OFICIO N° 902 -2022-EPS GRAU S.A. -370-100

Asunto : **FACTIBILIDAD DE LOS SERVICIOS DE AGUA POTABLE Y ALCANTARILLADO PARA LA HABILITACIÓN URBANA "PARQUES DE PIURA IV ETAPA"**

INFORME N° 186 -2022-EPS GRAU S.A.- 370-10

Asunto : **FACTIBILIDAD DEL SERVICIO DE AGUA POTABLE Y ALCANTARILLADO PARA LA HABILITACION URBANA "PARQUES DE PIURA IV ETAPA".**

Evaluacion de Presion, Condominios Los Parques de Piura 0.30 mca

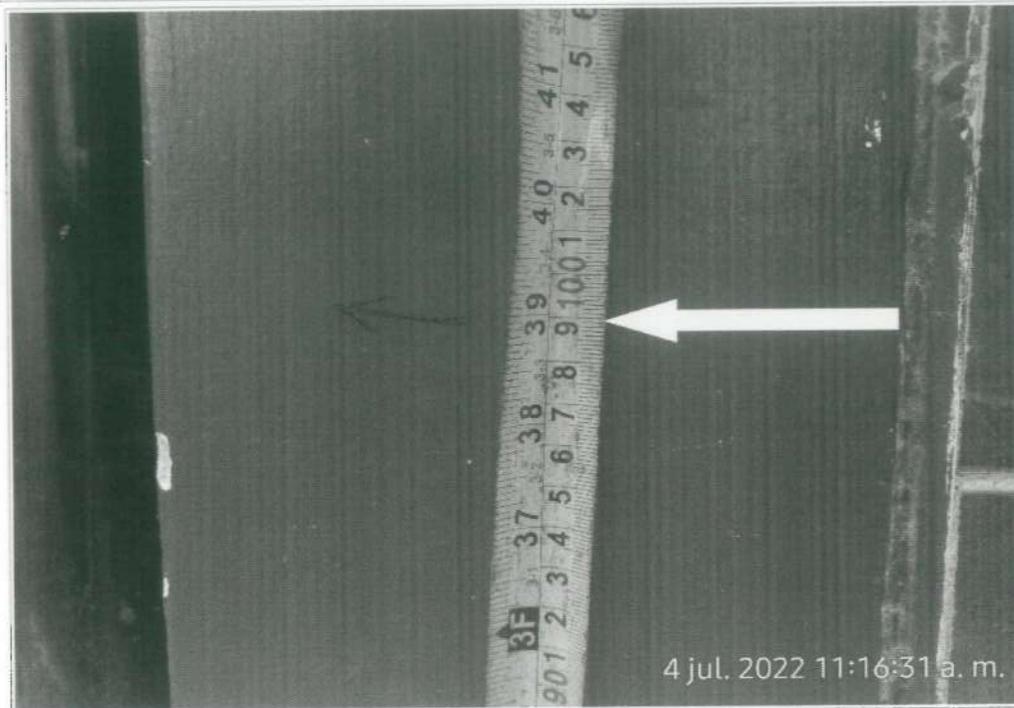
Que en atención al documento de la referencia, debo indicar que, nos reafirmar en la negatividad de dicha factibilidad, debido a las condiciones hidráulicas, las cuales no son favorables, ya que en la última evaluación que se realizó en in situ, con su persona, se encontró una presión de 0.30 mca, frente al predio que solicita, y cerca de la red de donde se empalma dichos condominios ya existentes, AH. Micaela Bastidas, Av. Grau. Mz. F2, existe una presión de 1.0 mca. Se debe tener en cuenta, que debido a la baja presión, los usuarios, de dichos condominios, se están viendo obligados a instalar, sus cisternas y tanques, y en desuso sus Hidroneumáticos; es más las fuentes que influyen en dicho sector, se encuentran: Pozo San Martin, su último reporte Q = 38 l/sg, Presión = 8 PSI (actualmente fuera de servicio); Pozo San Sebastián, Q = 13 l/sg, Presión = 8 PSI.

Cuadro Resultados Simulaciones hidráulicas Calle 1 y Colectpr Av. A

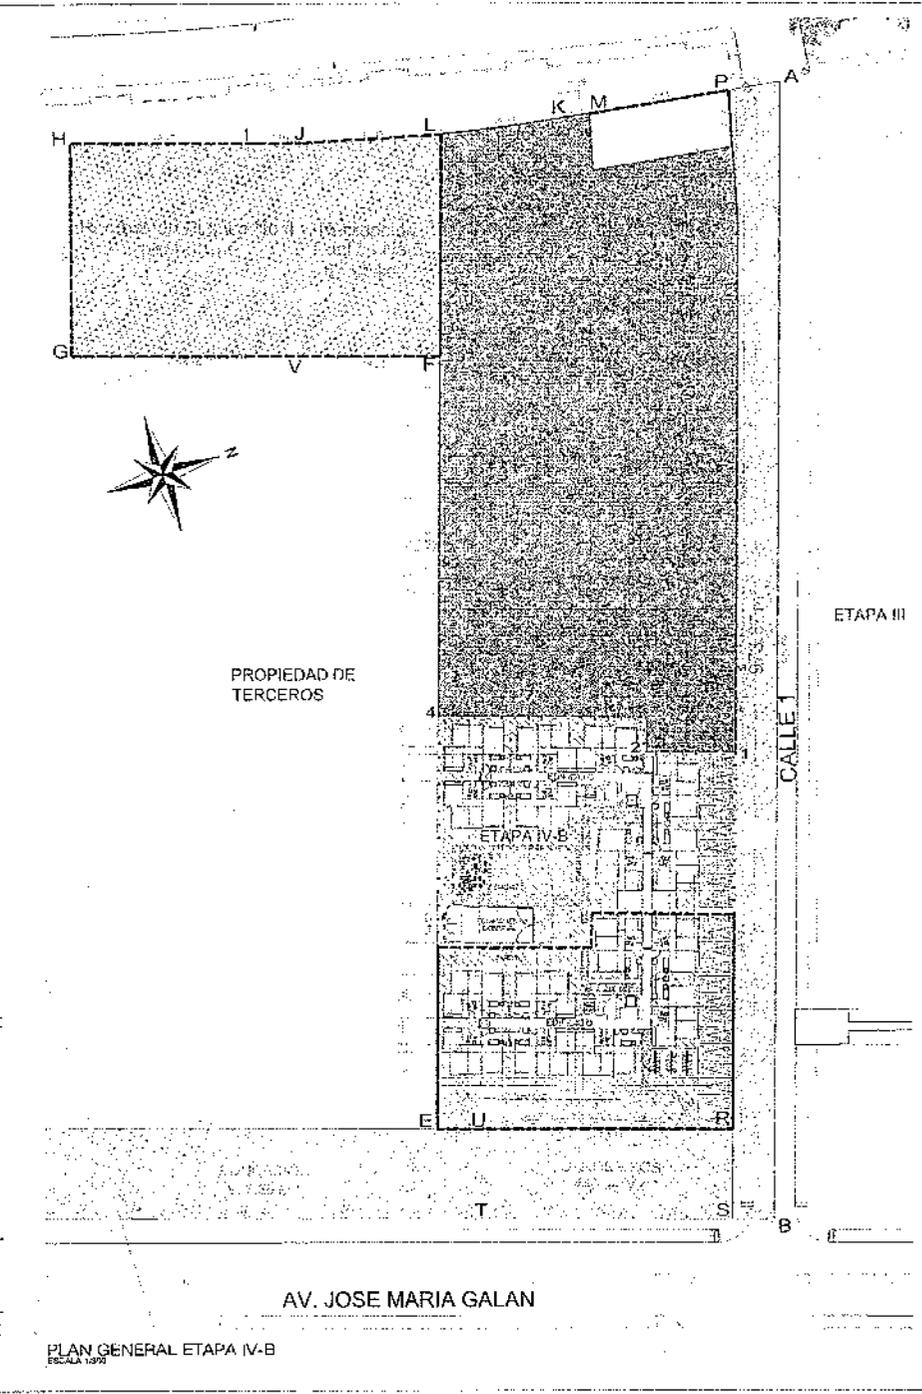
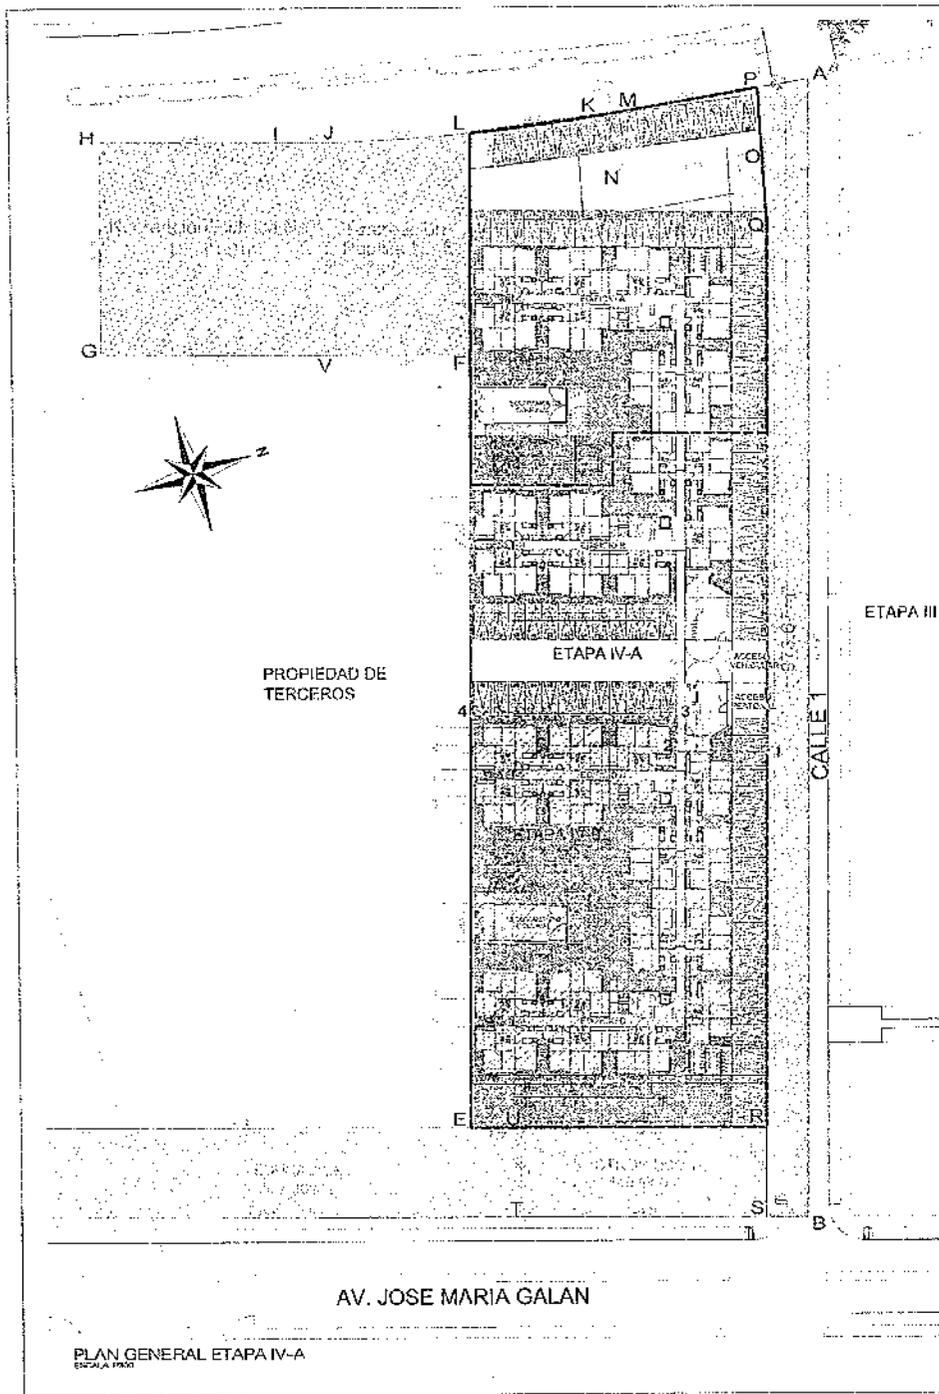
El caudal total que transportaría el colector incluyendo el caudal del condominio proyectado; sería de 13.18 lps que representa el 54.5% de la capacidad máxima de conducción del colector de la Av. A, siendo su capacidad máxima de 24.17 lps. Ver Plano PDF y Cuadro de resultados de simulaciones hidráulicas.

Por tanto, se puede determinar que este colector de la Av. A y Colector de la Calle 1, contaría con capacidad suficiente para poder recibir estas nuevas descargas del condominio proyectado.

Cuadro Resultados Simulaciones hidráulicas Calle 1 y Colectpr Av. A

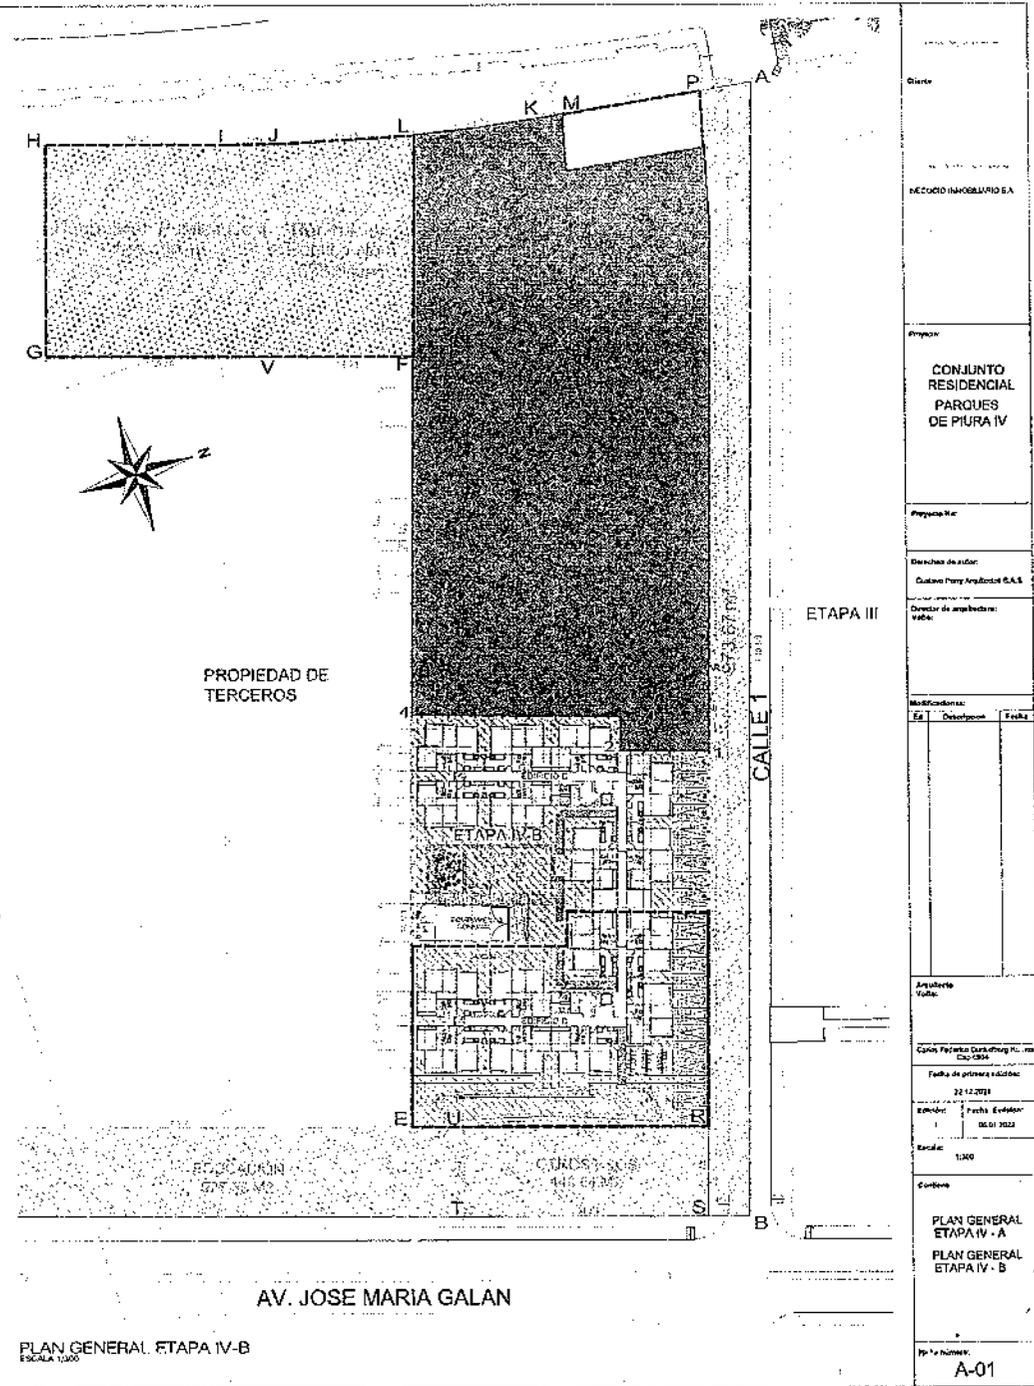
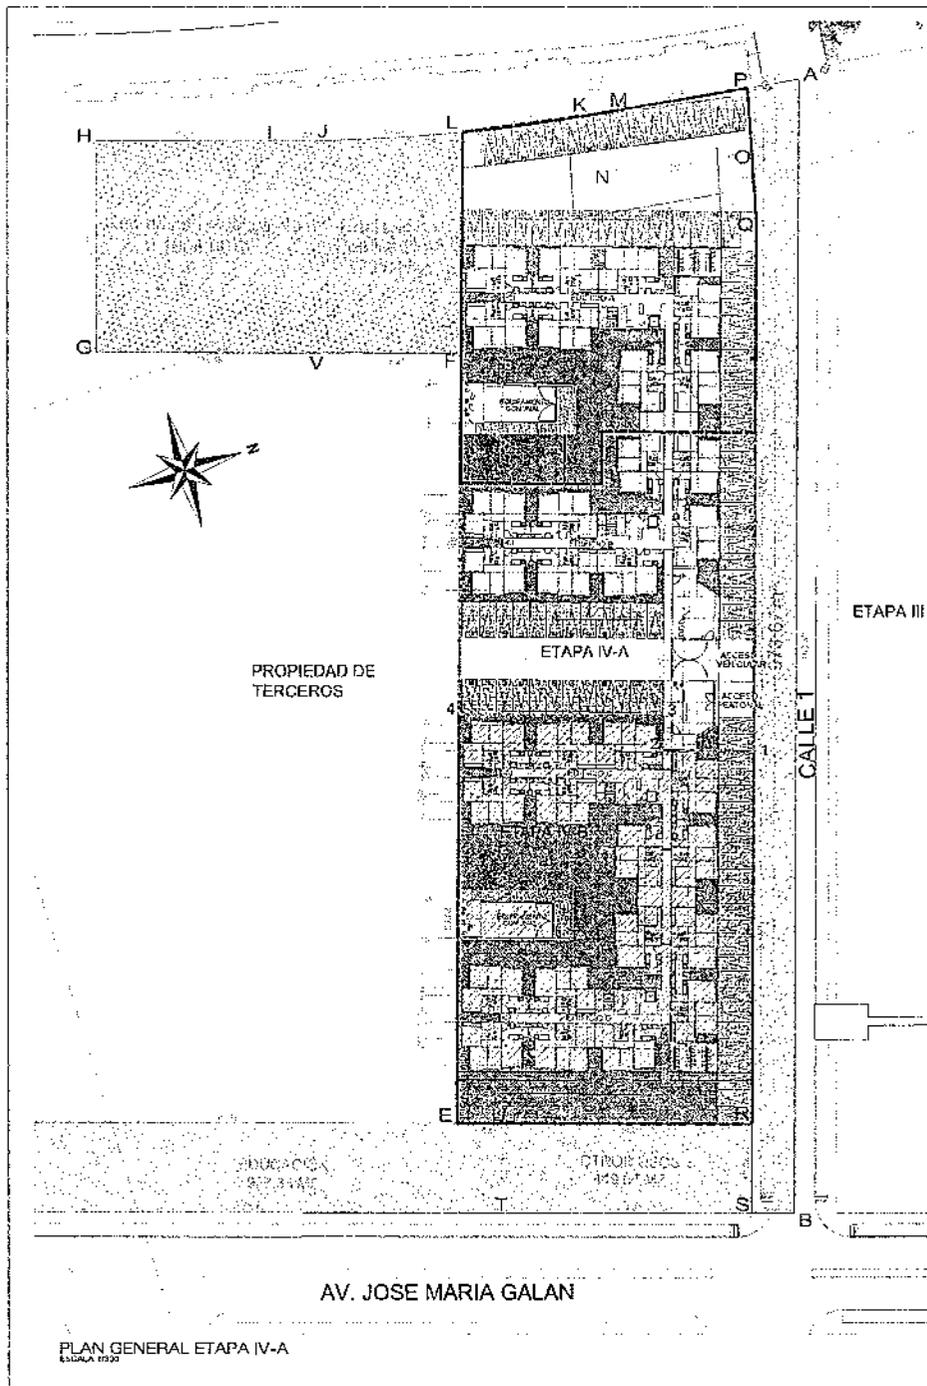
El caudal total que transportaría el colector incluyendo el caudal del condominio proyectado; sería de 13.18 lps que representa el 54.5% de la capacidad máxima de conducción del colector de la Av. A, siendo su capacidad máxima de 24.17 lps. Ver Plano PDF y Cuadro de resultados de simulaciones hidráulicas.

Por tanto, se puede determinar que este colector de la Av. A y Colector de la Calle 1, contaría con capacidad suficiente para poder recibir estas nuevas descargas del condominio proyectado.
